**AVIS RELATIF À LA PROTECTION
CONTRE LES EVENTUELS EFFETS NOCIFS ET NUISANCES
PROVOQUÉS PAR LES RAYONNEMENTS NON IONISANTS
GÉNÉRÉS PAR DES ANTENNES ÉMETTRICES STATIONNAIRES**

Commune : TOURNAI - Exploitant : PROXIMUS

Référence exploitant : 69MOU_00

Rapport n° 59 / 2026

Figure 1 : Vue en plan des lieux de séjour et des points de contrôle

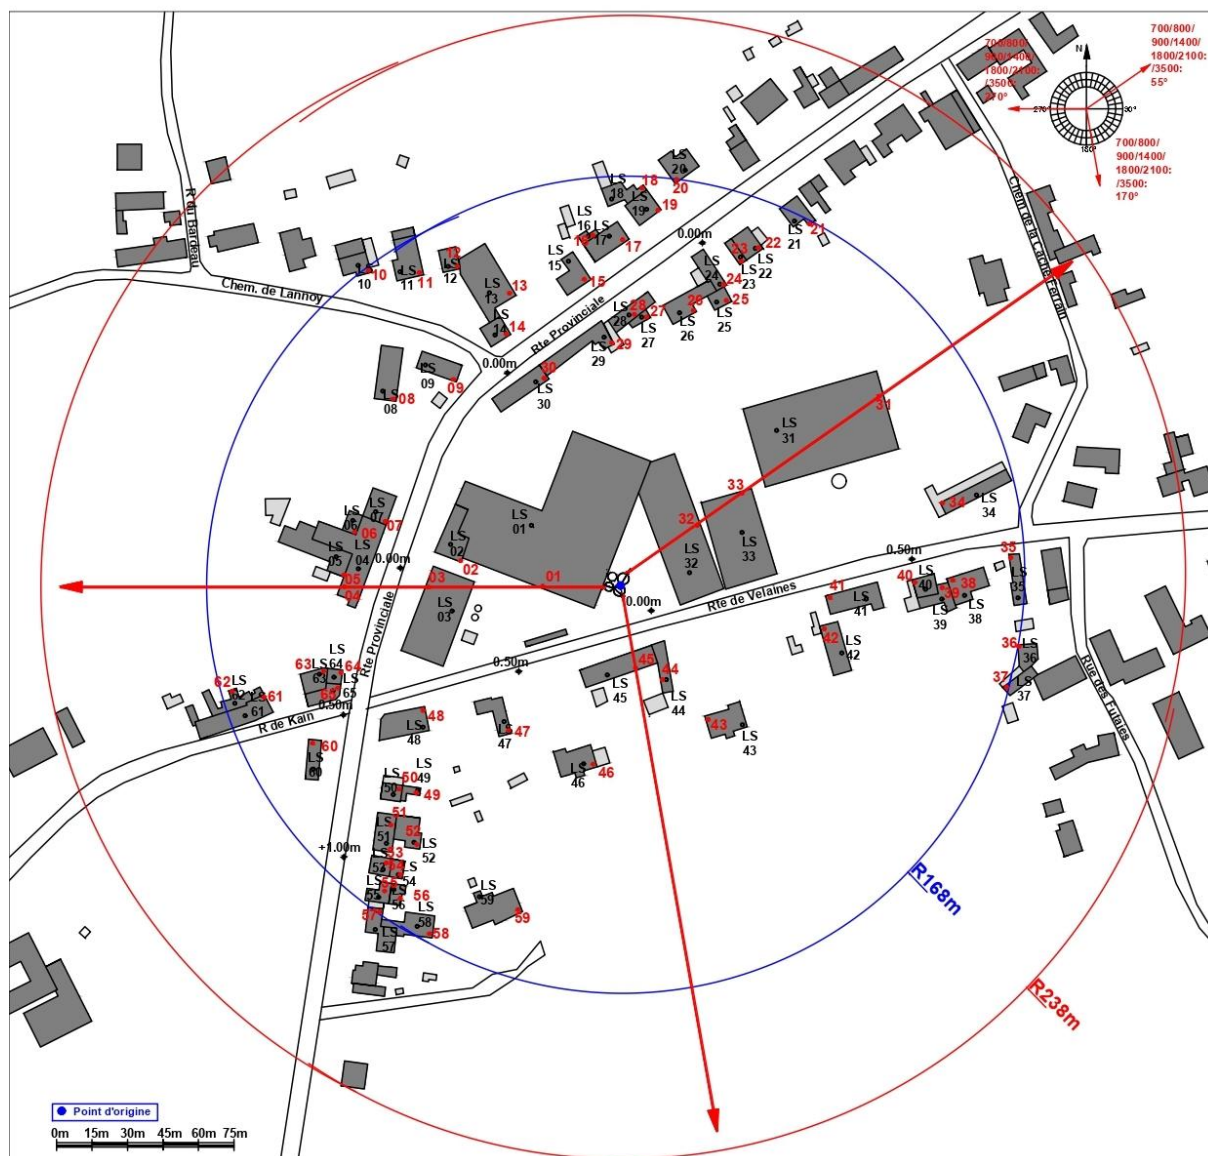
- le numéro du point de contrôle repris sur un des plans de la figure 1;
- le numéro du LS dans lequel se trouve le point de contrôle de la 1^{ère} colonne ;
- l'atténuation d'obstacle prise en compte pour le calcul de l'indice d'exposition dans le LS ;
- le résultat du calcul de l'indice d'exposition.

N° point de contrôle	LS	Atténuation (dB)	Indice d'exposition relatif à la limite par installation IE_i
4	LS04	3,0	0,269
5	LS05	3,0	0,223
6	LS06	3,0	0,200
64	LS64	3,0	0,196
65	LS65	3,0	0,190
63	LS63	3,0	0,187
31	LS31	3,0	0,185
48	LS48	3,0	0,171
7	LS07	3,0	0,139
61	LS61	3,0	0,135
34	LS34	3,0	0,130
60	LS60	3,0	0,128
59	LS59	3,0	0,124
62	LS62	3,0	0,120
50	LS50	3,0	0,119
40	LS40	3,0	0,116
49	LS49	3,0	0,112
51	LS51	3,0	0,100
8	LS08	3,0	0,096
38	LS38	3,0	0,096
25	LS25	3,0	0,095
52	LS52	3,0	0,095
39	LS39	3,0	0,092
24	LS24	3,0	0,091
22	LS22	3,0	0,086
23	LS23	3,0	0,085
21	LS21	3,0	0,083
53	LS53	3,0	0,082
54	LS54	3,0	0,081
35	LS35	3,0	0,078
56	LS56	3,0	0,075
58	LS58	3,0	0,075
55	LS55	3,0	0,075
26	LS26	3,0	0,068
9	LS09	3,0	0,068

En ce qui concerne les antennes de l'installation mentionnées dans le tableau 1, la distance maximale à laquelle la limite pourrait être atteinte, à l'extérieur, est égale à 95,1 m. S'il n'y a pas de LS à une distance inférieure, les antennes respectent forcément la limite d'immission.

Dans le cas des LS situés à l'intérieur des bâtiments, une atténuation d'obstacle est prise en compte et il en résulte que la distance maximale à laquelle la limite pourrait être atteinte se réduit à 69,4 m.

Figure 2 : Vue en plan des installations d'antennes dans un rayon de 300 mètres autour de l'installation faisant l'objet de la demande d'avis

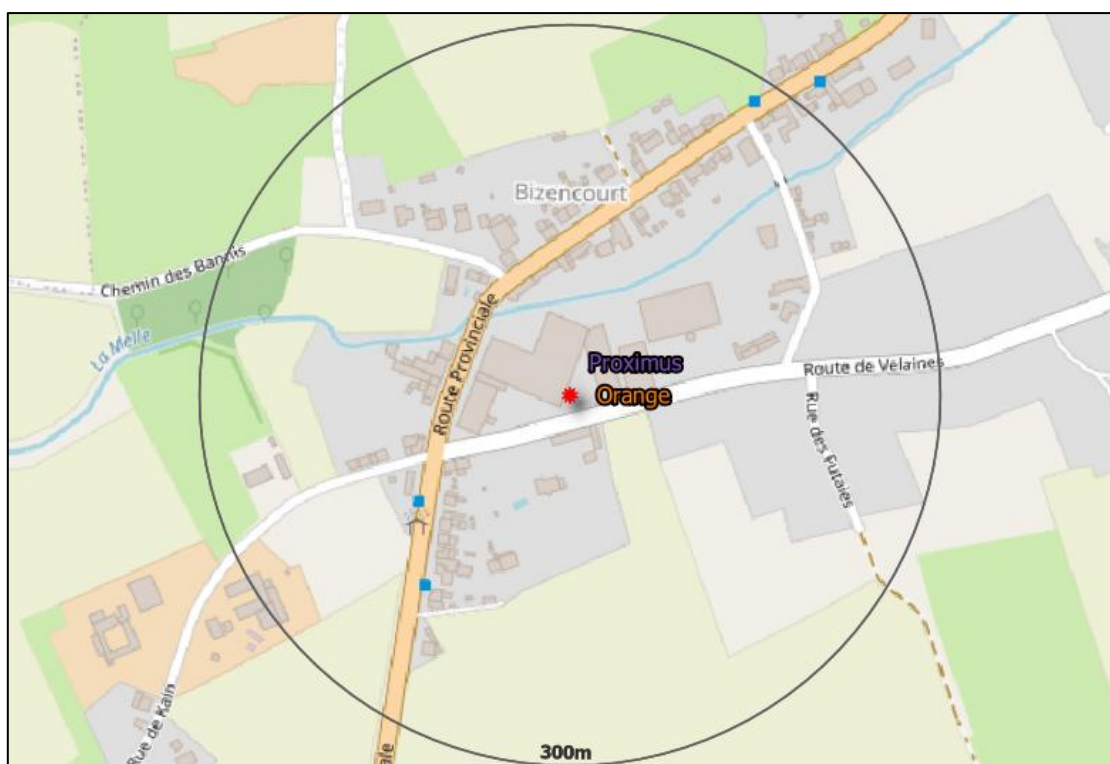
- a) il y a au plus 4 installations d'antennes émettrices stationnaires présentes dans la zone d'évaluation de 300 mètres de rayon représentée dans la figure 2, y inclus l'installation référencée dans le paragraphe 2 : la limite cumulative définie à l'article 4, §2 du décret est nécessairement respectée dans les lieux de séjour à l'intérieur de la zone d'évaluation de 300 mètres de rayon ;

- b) il y a exactement 5 installations d'antennes émettrices stationnaires présentes dans la zone d'évaluation de 300 mètres de rayon représentée dans la figure 2, y inclus l'installation référencée dans le paragraphe 2 et il existe, pour 3 ou 4 de ces installations, un avis attestant le respect de la limite abrogée de 3 V/m : la limite cumulative définie à l'article 4, §2 du décret est nécessairement respectée dans les lieux de séjour à l'intérieur de la zone d'évaluation de 300 mètres de rayon ;

- c) dans tous les autres cas, il a été vérifié que la limite cumulative définie à l'article 4, §2 du décret n'est pas dépassée dans les lieux de séjour sur base du nombre d'installations localisées dans la zone d'évaluation de 300 mètres de rayon représentée dans la figure 2, de leur localisation ainsi que des données inscrites dans la figure 1 et au paragraphe 4 du présent avis et dans les avis attestant le respect de la limite par installation ou de la limite abrogée de 3 V/m relatifs aux autres installations reprises dans la figure 2.

Compte tenu des considérations ci-dessus, il apparaît que l'intensité du rayonnement électromagnétique généré, dans les lieux de séjour situés dans un rayon de 300 mètres autour de l'installation référencée dans le paragraphe 2, par l'ensemble des antennes émettrices stationnaires de l'ensemble des exploitants du même site d'antennes émettrices stationnaires respecte la limite fixée à l'article 4, § 2 du décret.
